**ПЛИТЫ МОДЕЛЬНЫЕ СТАЛЬНЫЕ ДЛЯ ОПОК РАЗМЕРАМИ
В СВЕТУ 1200×1000 ММ НА ФОРМОВОЧНЫЕ ЛИТЕЙНЫЕ МАШИНЫ
БЕЗ ПОВОРОТА ПОЛУФОРМЫ БЕЗ ДОПРЕССОВКИ**

**ГОСТ
20104—74**

Изменение № 1 ГОСТ 20104-74 Плиты модельные стальные для опок разме-
рами в свету 1200×1000 мм на формовочные литьевые машины без поворота
полуформы без допрессовки. Конструкция и размеры

Черт. 1

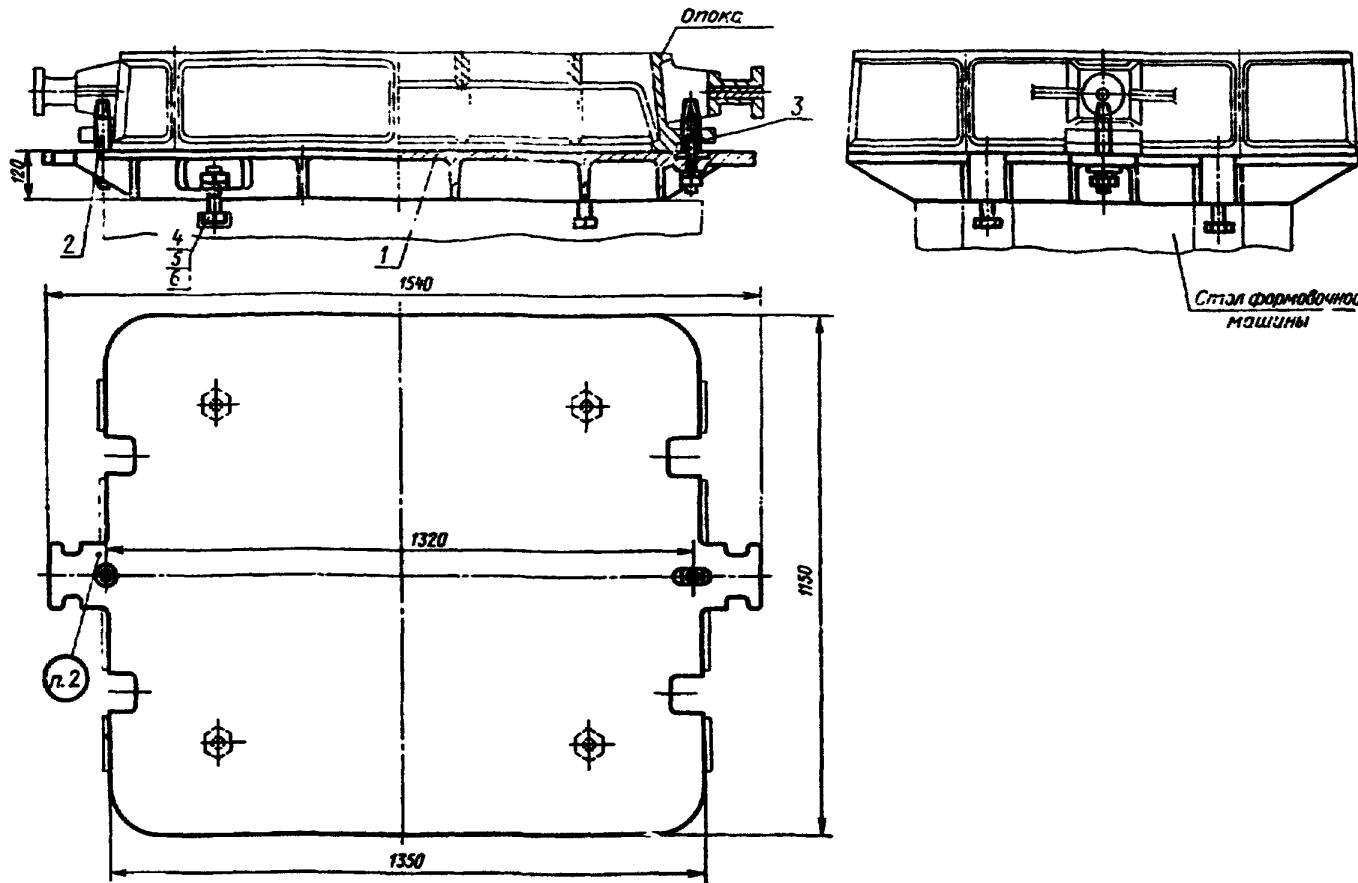
Пункт 1. Чертеж 1. Подрисуночная подпись. Заменить обозначение болта
(поз. 4): M16×60.66.05 по ГОСТ 7808-70 на 7002-2551 по ГОСТ 13152-67.
Пункты 1, 3. Чертежи 1, 2. Заменить слова: «Теоретическая масса» на «Мас-
са, не более».

Черт. 2

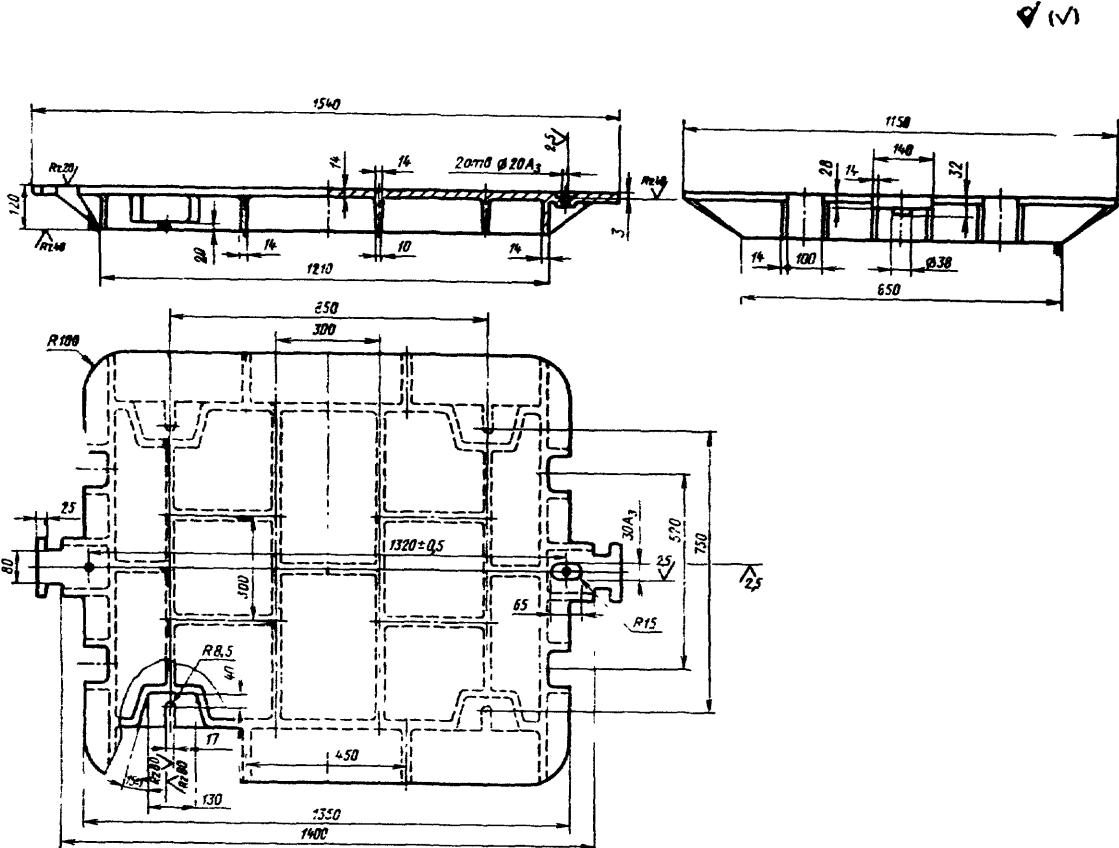
Пункт 3. Чертеж 2. Заменить обозначение: A_8 на H8;

вид сверху. Ребра жесткости на местном разрезе дополнить штриховкой;
вид слева дополнить, как указано на чертеже:
